CTP Architectes 2021 Ordre des Architectes LR° S01312											
COMPTE RENDU N° 25								<b>PV</b>			
						<b>Date de la visite :</b>		Lundi 07/03/2022			
<b>PI</b>						<b>Maître d'ouvrage :</b> PALAVAS-LES-FLOTS 00					
						<b>Adresse :</b> 16 Boulevard Maréchal Joffre 34250 PALAVAS-LES-FLOTS					
<b>Opération :</b> ELEVATION DE LA CAPITAINERIE											
<b>Adresse :</b> Port de plaisance de Palavas-les-Flots											
<b>Marché n° :</b> 21POR06											
Maîtrise d'Ouvrage :						MAIL		TELEPHONE			
Représenté par,		Mr Gabaudan	<a href="mailto:dga@palavaslesflots.com">dga@palavaslesflots.com</a>	06 79 54 65 60		<b>26</b>		CONVOCACTION			
		Mr Jeanjean	<a href="mailto:portdepalavas@palavaslesflots.com">portdepalavas@palavaslesflots.com</a>	06 09 08 29 89							
		Mme Olivier	<a href="mailto:audrey.olivier@palavaslesflots.com">audrey.olivier@palavaslesflots.com</a>	06 43 49 95 04							
<b>Architecte :</b>		Mr Cascales	<a href="mailto:cascales@architectes.org">cascales@architectes.org</a>	06 09 71 23 25		<b>Abs*</b>

COMPTE RENDU N° 25

TRAVAUX Semaine n°16 :	du 28/02 au 04 mars 2022 / Semaine n°09-2022
------------------------	--

## PHOTOS du : Lundi 07/03/2022

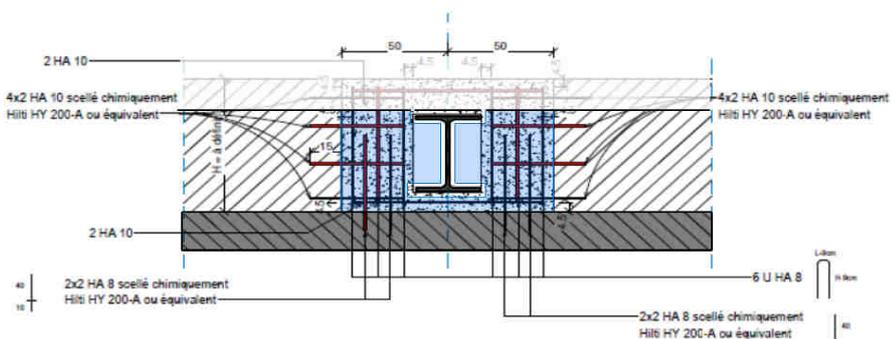
01	▶ Armature Longrine à repositionnée suivant carnet d'étude validé par CT
02	▶ Acrotère à reconstruire (Sud) [ 2 ]
03	▶ Acrotère à reconstruire (Nord) [ 1 ]
04	▶ ARCHIVE 2017 : Descente EP (Nord-ouest) dévoiements supérieur & inférieur / IDEM pour descente EP (Sud-ouest)
